敦賀発電所2号炉
敷地の地形, 地質・地質構造
敷地内のD-1トレンチ内に認められるK断層の活動性
(コメント回答)

令和6年3月22日
日本原子力発電株式会社

敷地内のD-1トレンチ内に認められるK断層の活動性に係る審査会合及び現地調査コメント【本日説明分】

K断層は第四系に逆断層変位を与える。姿勢は概ね南北方向の走向を有し、中～高角度で西に傾斜する。基盤岩中は断層ガウジからなる。
(2-1ピット南面)

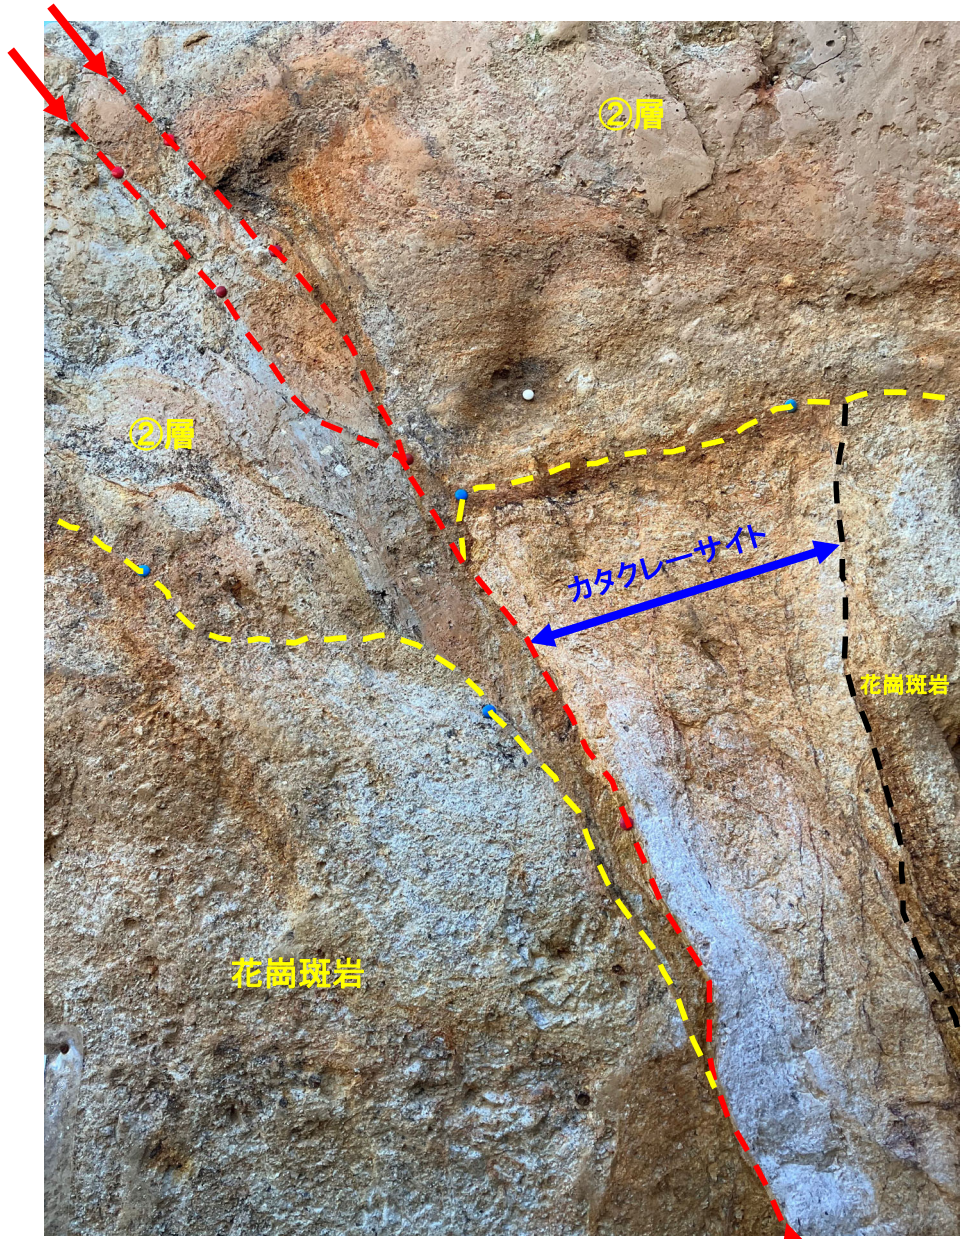
K断層について、どのようなものをK断層と定義しているのか、考え方や見た目の特徴など、着目している観点や検討順序等が分かるようにすること。

K断層の定義については(コメントNo.現地調査-16), 考え方や見た目の特徴, 堆積層中のK断層の分布, K断層の活動回数, 破碎幅等も踏まえ, 着目している観点や検討順序等が分かるように説明すること。

- 基盤岩中において、断層ガウジからなり第四系まで逆断層で変位・変形を与えているK断層は赤矢印の部分で非常に幅が狭い。
- 周辺的大部分には白く変質した熱水変質を伴うカタクレーサイトが認められる。

K断層は、第四系(②層)まで逆断層の変位・変形を与え、基盤岩中は断層ガウジからなるものであり、カタクレーサイトは第四系(②層)に変位・変形を与えておらずK断層ではない。
(2-1ピット南面)

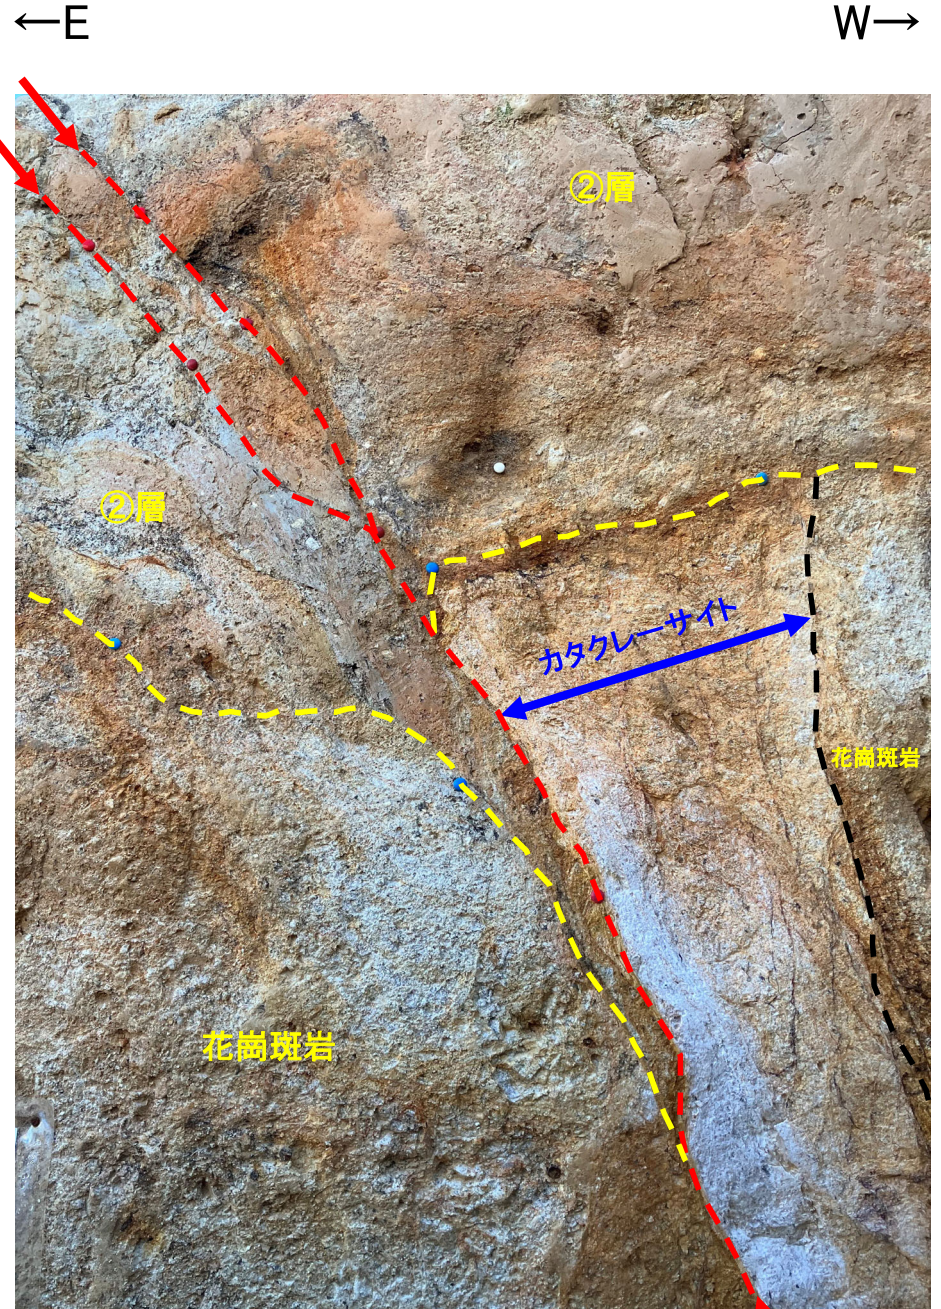
D-1 破碎帯に比べ、K断層の破碎幅は広く、資料から読み取ると、平均で約1mとなっている。このような規模の断層がふげん道路ピットの南端で消滅すると判断することができるのか、説明すること。

これまでK断層の破碎部としていたものについては、断層ガウジとその周辺のカタクレーサイトを合わせたもの(平均69.9cm, 最大353.7cm)としていた。

K断層は、第四系まで逆断層の変位・変形を与え、基盤岩中は断層ガウジからなるものであり、カタクレーサイトは第四系に変位・変形を与えておらずK断層ではない。断層ガウジの幅は狭い(平均1.1cm, 最大3.5cm)。コアにおける状況の例示として、周辺のカタクレーサイトの幅が最大の確認点と断層ガウジの幅が最大の確認点を次頁以降に示す。

破碎幅を表現したD-1トレンチ平面図

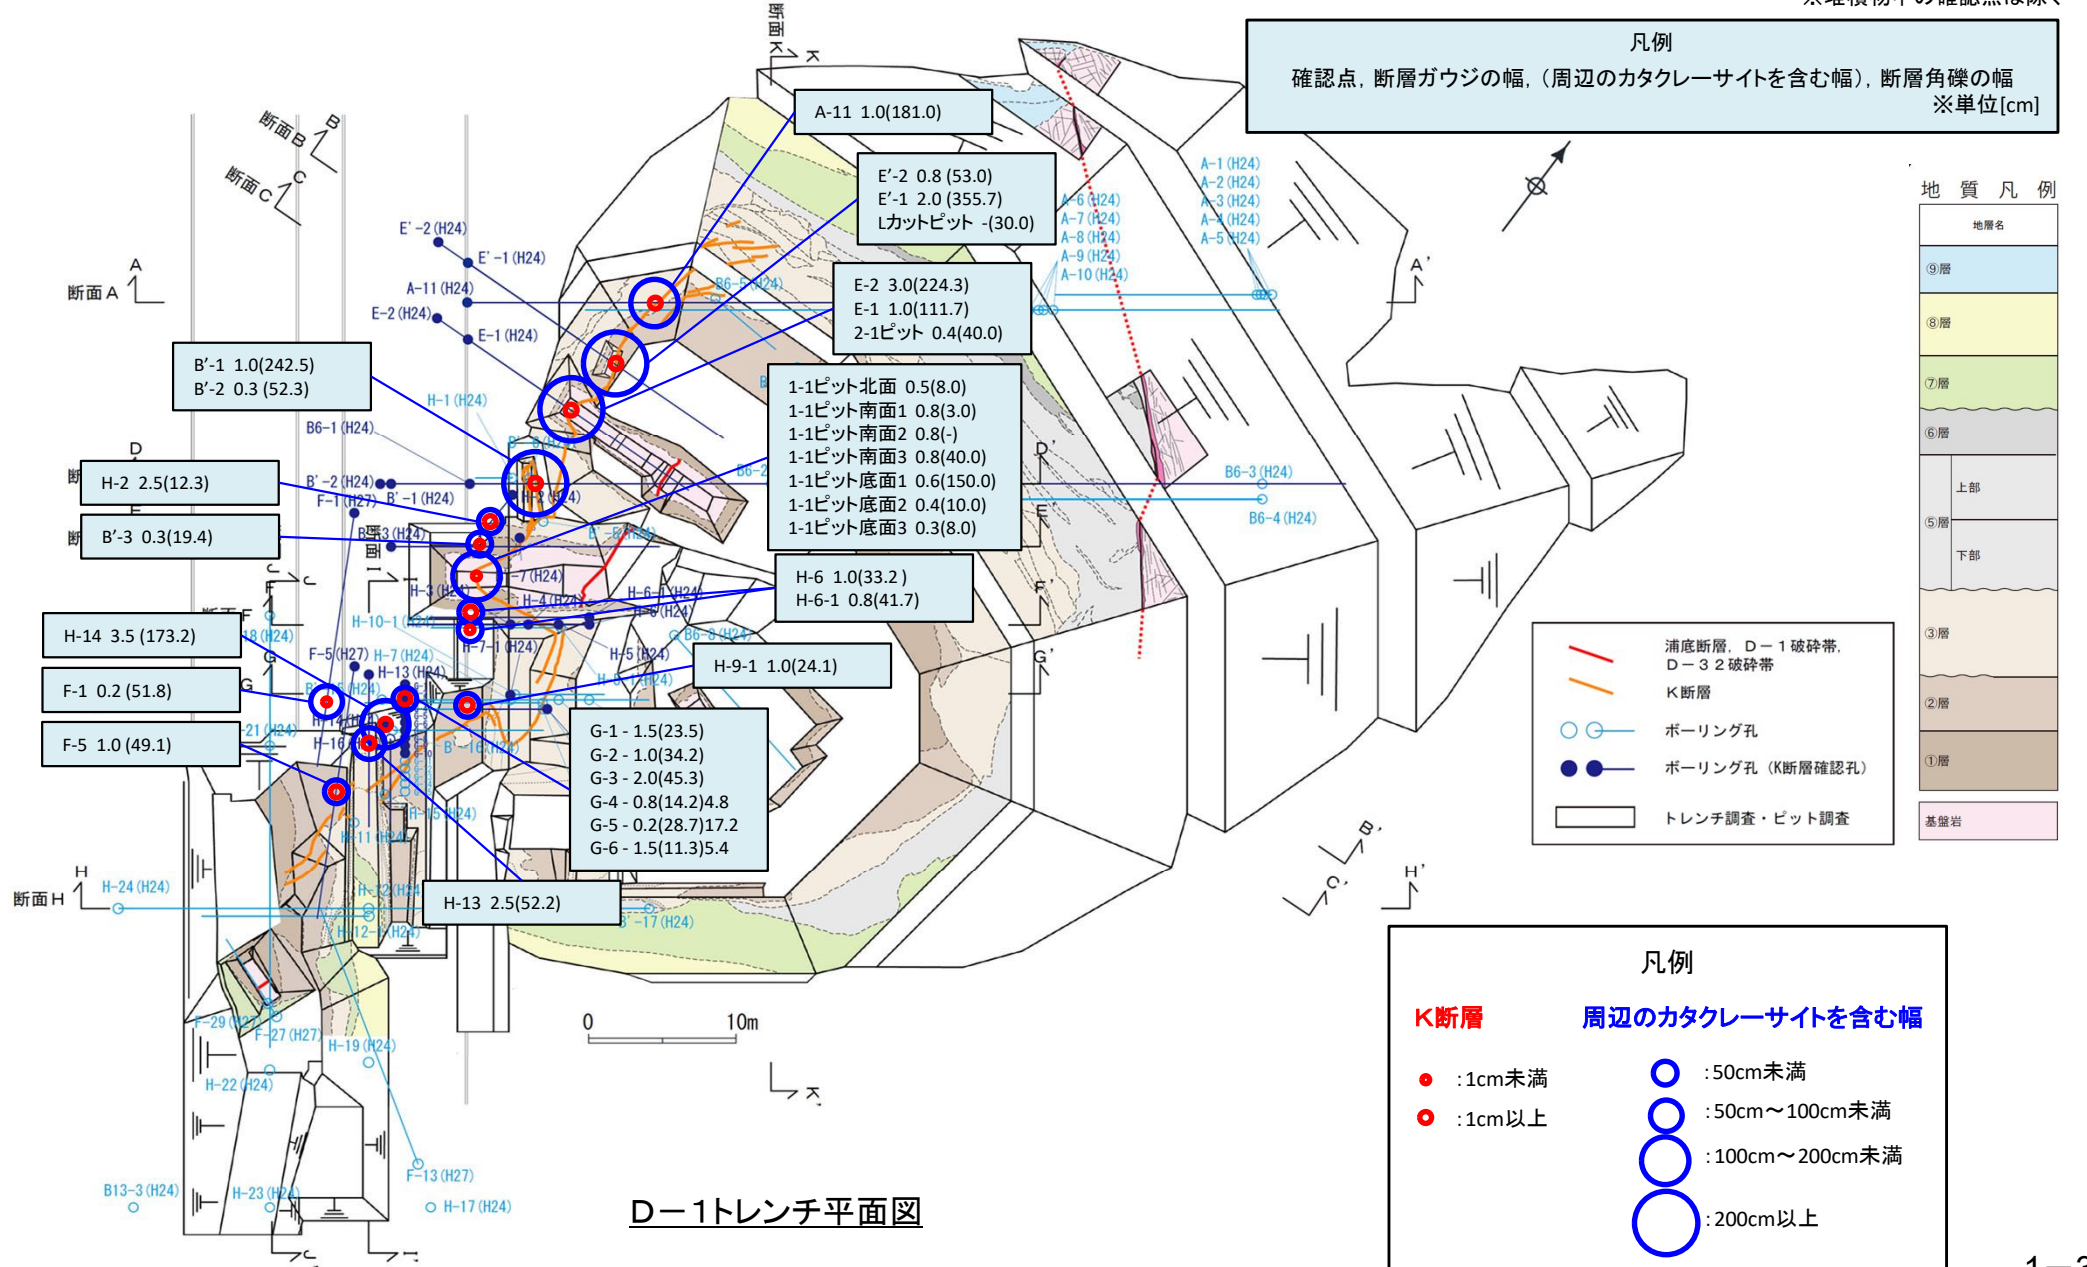
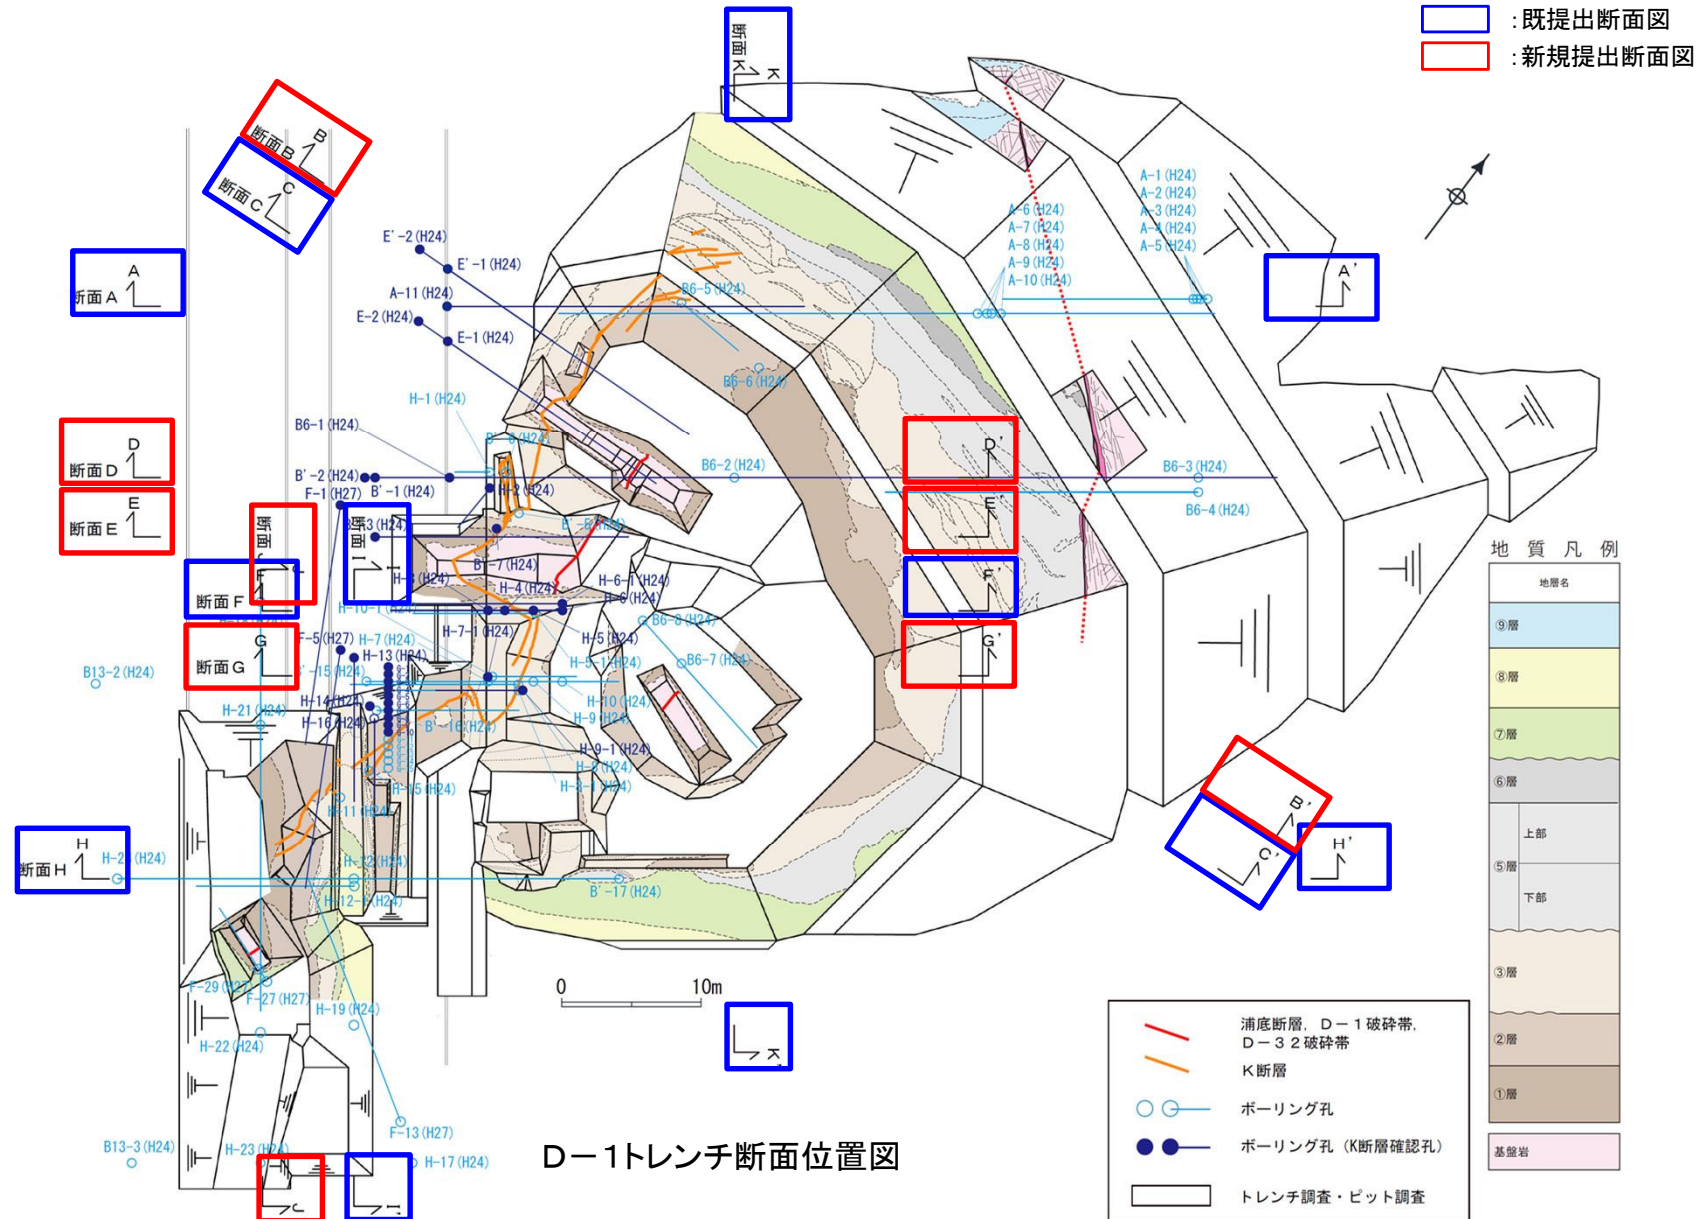
K断層は、D-1トレンチ内において、屈曲して走向を変え、数条に分岐し、平面的に連続していないことから、K断層がD-1トレンチ北西法面からふげん道路ピットの中央付近まで連続していると事業者が判断した考え方と根拠を整理して説明すること。

K断層の分布・性状に関して、前回審査会合において指摘した点(コメントNo.1187-3)の再確認として、K断層の活動性評価に係る調査地点の妥当性確認の観点から、その分布・性状について深部方向の情報(断面図等)を含めて説明すること。

現地調査資料の断面図には、K断層の破碎幅が記載されている。平面図において、ピットの各地点におけるK断層の幅も考慮して見える化すること。

K断層の分布に関わるボーリングコアに関して、柱状図、コア写真、断面図、研磨面の資料の未提出分について提出すること。

- 現地調査時に提示した断面図と同様に、平面図にも性状一覧表に記載しているK断層の情報を追記した。
- K断層の分布に関わる断面図を示す。
- 柱状図、コア写真の資料の未提出分については補足説明資料に示す。

- 断層ガウジ及び周辺のカタクレーサイトを含む幅をD-1トレンチ平面図に表現したものを以下に示す。※
- 断層ガウジについてはその幅に大きな変化はなく、平均1.1cmで分布している。

- 断面図に関して、合計11断面(既提出6断面, 新規提出5断面)を本編資料に掲載する。
- K断層の分布に関わるボーリングコアに関して、柱状図, コア写真は補足説明資料として提出している。
